RESOLUCIÓN N° 1096
SANTA FE, 05 NOV. 2021

“Construcción Centro de Salud N°13 Rincón Norte - Arroyo Leyes - Departamento La Capital”

CIRCULAR ACLARATORIA N° 1 (CON CONSULTA)

DETALLE FIJACIÓN PANEL PREMOLDEADO A FUNDACIÓN

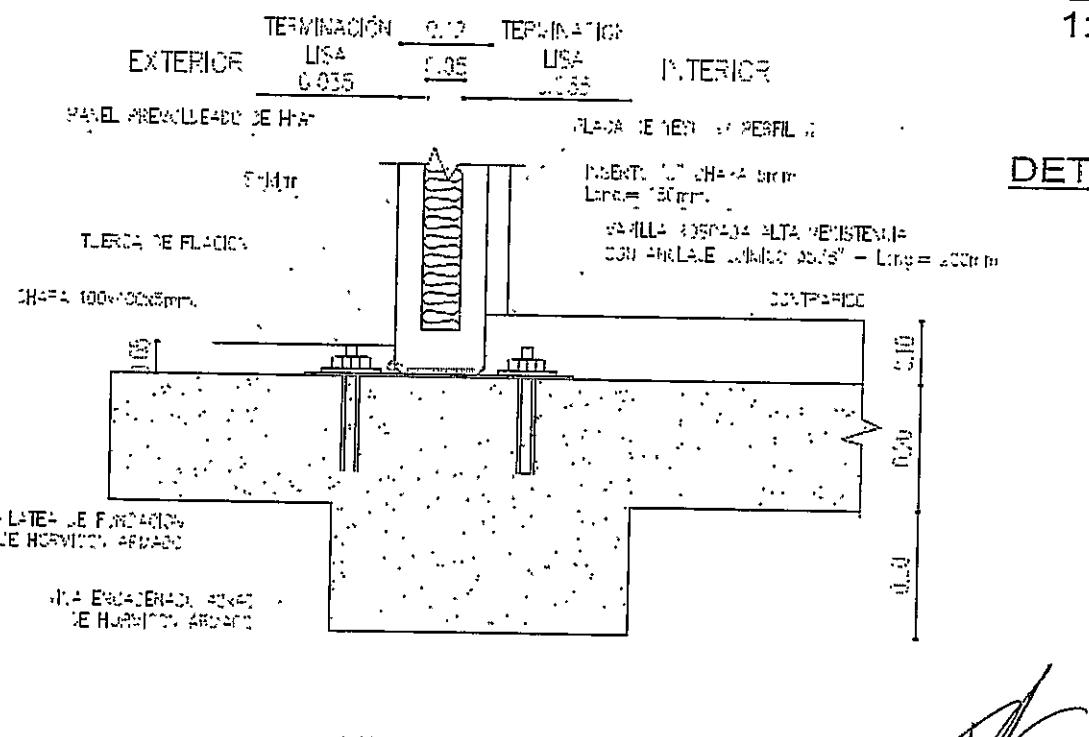
Consulta Nº 1: ítem 4.11 Se solicita ampliar información sobre premoldeados de hormigón: dimensiones del módulo, forma de ensamble, características técnicas solicitadas

• Respuesta.
